**Verslag huishoudelijke elektrische installatie op laagspanning en zeer lage spanning****Algemeen:**

Referentie: 011-20260303-04	Datum controle: 03/03/2026
Keurder: 011

Eigenaar:	Onbekend	EAN-code:	Onbekend
Adres installatie:	Aartselaarstraat 240, 2660 - Hoboken	Nummer teller(s):	6154831
		Distributienetbeheerder installatie: Fluvius	
Datum uitvoering installatie:	☐ Vóór 01/10/1981		
	☒ Tussen 01/10/1981 en 01/06/2020		
	☐ Vanaf 01/06/2020		
Type:	☒ Wooneenheid ☐ Niet-huishoudelijk ☐ PV ☐ Batterij ☐ Laadpaal

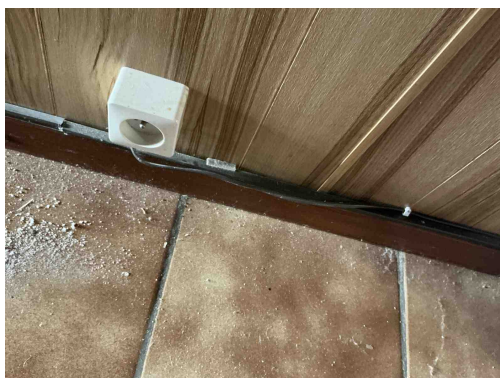
C35 - Er zijn doorverbindingen gemaakt met lusterklemmen; er kon niet aangetoond worden dat deze klemmen geschikt zijn voor de aanwezige spanning, stroom en draadsectie en dat ze "CE" zijn (Boek 1: 1.4.2.1.).

Opmerking: Oa bord 1

C27 - Het gebruik van geleiders van het type VTLMb (côte-à-côte) is niet toegestaan (Boek 1: 1.4.2.1).

Opmerking: Oa bord 1, woonkamer

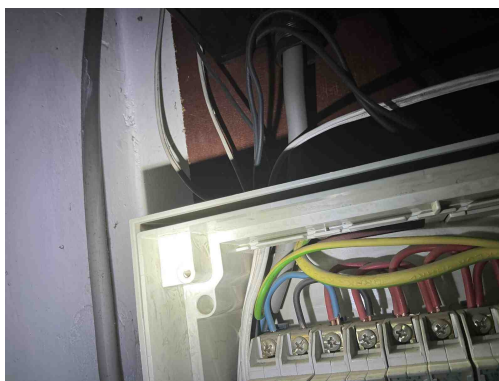
C27 - Het gebruik van geleiders van het type VTLMb (côte-à-côte) is niet toegestaan (Boek 1: 1.4.2.1).

Opmerking: Oa bord 1, woonkamer

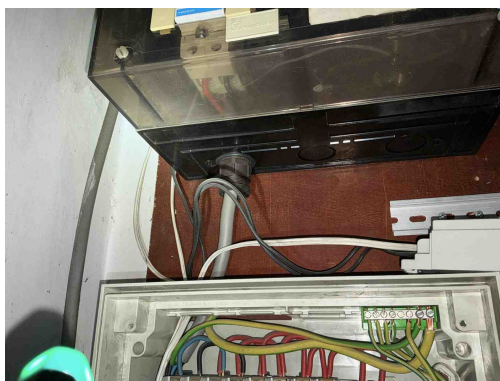
A19 - Er bevindt zich een geel-groene geleider in de meterbord verbinding aan de oorsprong van de installatie en deze is niet beveiligd tegen onrechtstreekse aanraking d.m.v. een differentieelstroominrichting van maximum 300 mA geplaatst in het begin van de elektrische installatie van een residentieel geheel (incl. in de gemeenschappelijke delen) (Boek 1: 1.5, 4.2.4.3, 4.2.4.4+ SYNERGRID C1/107).

C21 - Het gebruik van geleiders van het type VOB, zonder bijkomende afscherming is niet toegestaan (Boek 1: 5.2.9.6).
Opmerking: Oa bord 1, zolder

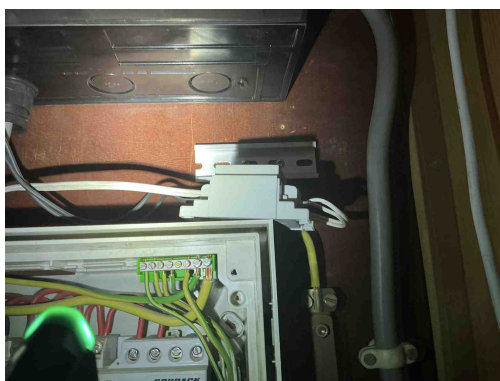
C21 - Het gebruik van geleiders van het type VOB, zonder bijkomende afscherming is niet toegestaan (Boek 1: 5.2.9.6).
Opmerking: Oa bord 1, zolder

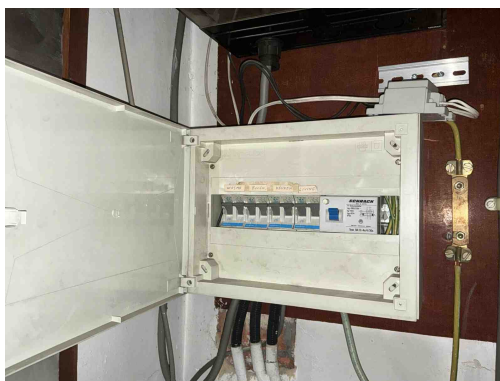
D25 - De verbindinginstallaties en/of de beveiligingstoestellen (veiligheden, vermogensschakelaars, differentieelstroombeveiligingsinrichtingen...) moeten op steunpanelen gegroepeerd en gemonteerd zijn in één of meer schakel- en verdeelborden. (Boek 1: 5.3.5.1)
Opmerking: Oa transfo hangt los buiten verdeelbord

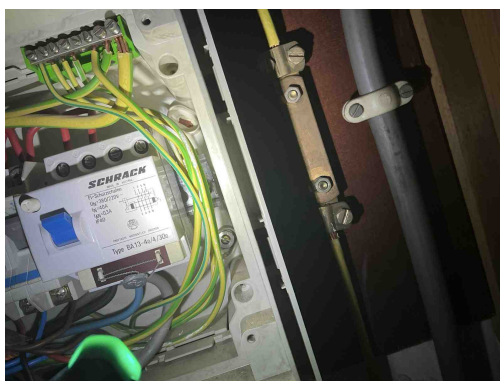
B06 - Het elektrisch verdeelbord heeft niet de minimale beschermingsgraad IPXX-B in een gewone ruimte (Boek 1: 4.2.2.3).
Opmerking: Oa bord 1

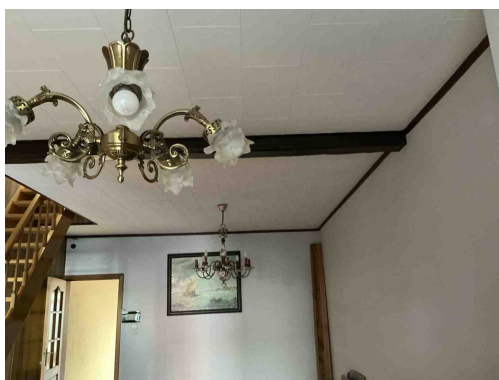
T21 - Het elektrisch materieel is niet geplaatst volgens de voorschriften van de fabrikant/ regels van goed vakmanschap . (Boek 1: 1.4.1.3)
Opmerking: oa Ophangvijzen bord 1

Foutspanning aanwezig over Spreidingsweerstand

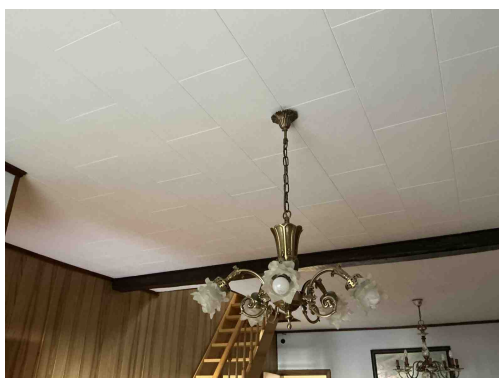
Klasse 0 toestel is niet toegestaan
Opmerking: Oa woonkamer

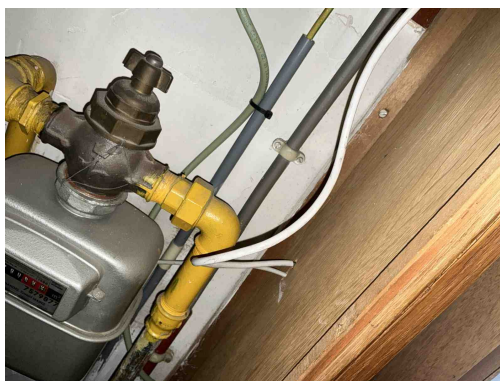
Klasse 0 toestel is niet toegestaan
Opmerking: Oa woonkamer

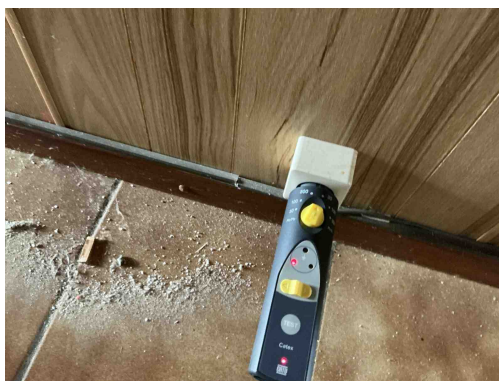
C38 - Het gebruikte kabeltype (snoerkabel) voldoet niet aan de specificaties die van toepassing zijn op voedingsleidingen voor vaste installatie (Boek 1: 1.4.2.1, 5.2.6.2).

Opmerking: Oa aan verdeelbord

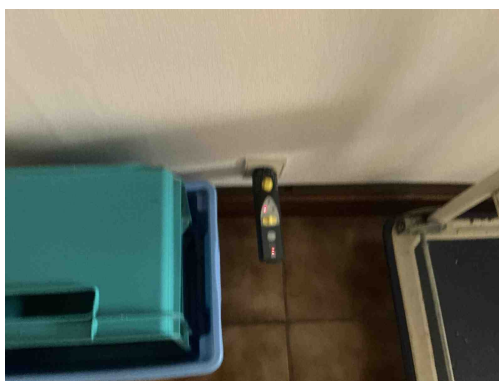
A16 - Er is geen continuïteit van de beschermingsgeleider van de contactdoos (Boek 1: 5.4.3.4).

Opmerking: Oa woonkamer, badkamer, zolder

A16 - Er is geen continuïteit van de beschermingsgeleider van de contactdoos (Boek 1: 5.4.3.4).
Opmerking: Oa woonkamer, badkamer, zolder

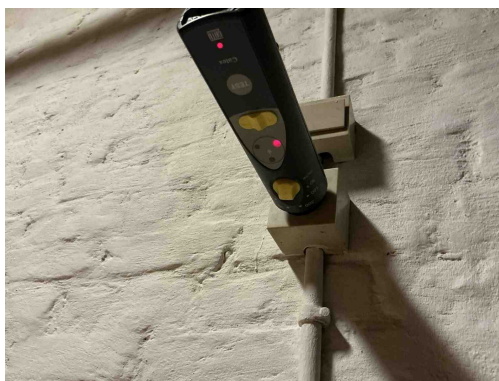
A16 - Er is geen continuïteit van de beschermingsgeleider van de contactdoos (Boek 1: 5.4.3.4).
Opmerking: Oa woonkamer, badkamer, zolder

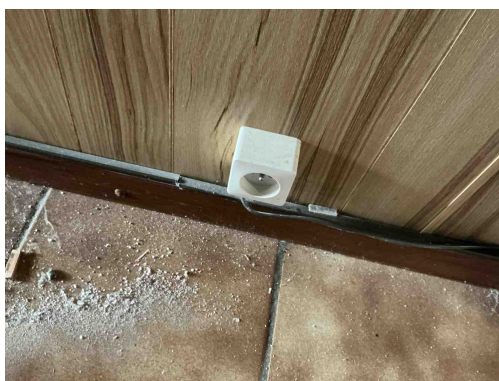
A16 - Er is geen continuïteit van de beschermingsgeleider van de contactdoos (Boek 1: 5.4.3.4).
Opmerking: Oa woonkamer, badkamer, zolder

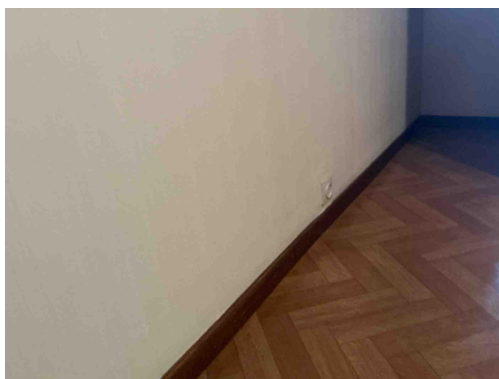
T13 - Opbouwcontactdozen en/of -schakelaars zonder achterplaatje mogen niet rechtstreeks op een brandbare ondergrond bevestigd worden (Boek 1: 4.3.3.5).
Opmerking: Oa woonkamer

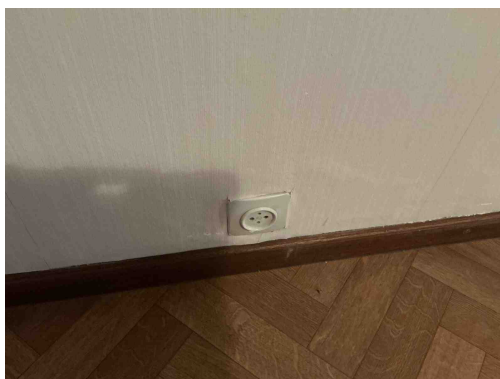
T11 - De contactdozen waarvan de toegekende stroomsterkte maximaal 16A en de toegekende spanning maximaal 250V bedraagt en niet bedoeld zijn voor de voeding van een of meerdere verbruikstoestellen voor een specifiek doel en niet geplaatst zijn in of op schakel- en verdeelborden, beschikken niet of IPXX-D (incl. gemeenschappelijke delen residentieel geheel) (Boek 1: 4.2.2.3/5.3.5.2).

Opmerking: Oa badkamer n slaapkamer

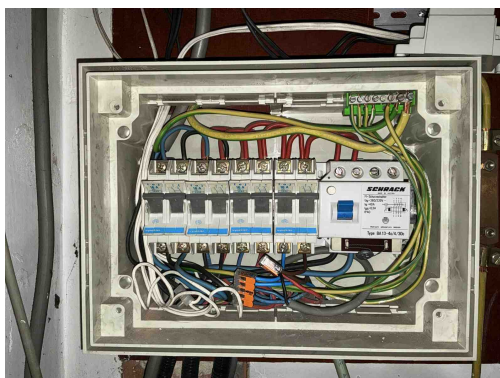
T11 - De contactdozen waarvan de toegekende stroomsterkte maximaal 16A en de toegekende spanning maximaal 250V bedraagt en niet bedoeld zijn voor de voeding van een of meerdere verbruikstoestellen voor een specifiek doel en niet geplaatst zijn in of op schakel- en verdeelborden, beschikken niet of IPXX-D (incl. gemeenschappelijke delen residentieel geheel) (Boek 1: 4.2.2.3/5.3.5.2).

Opmerking: Oa badkamer n slaapkamer

T11 - De contactdozen waarvan de toegekende stroomsterkte maximaal 16A en de toegekende spanning maximaal 250V bedraagt en niet bedoeld zijn voor de voeding van een of meerdere verbruikstoestellen voor een specifiek doel en niet geplaatst zijn in of op schakel- en verdeelborden, beschikken niet of IPXX-D (incl. gemeenschappelijke delen residentieel geheel) (Boek 1: 4.2.2.3/5.3.5.2).

Opmerking: Oa badkamer n slaapkamer
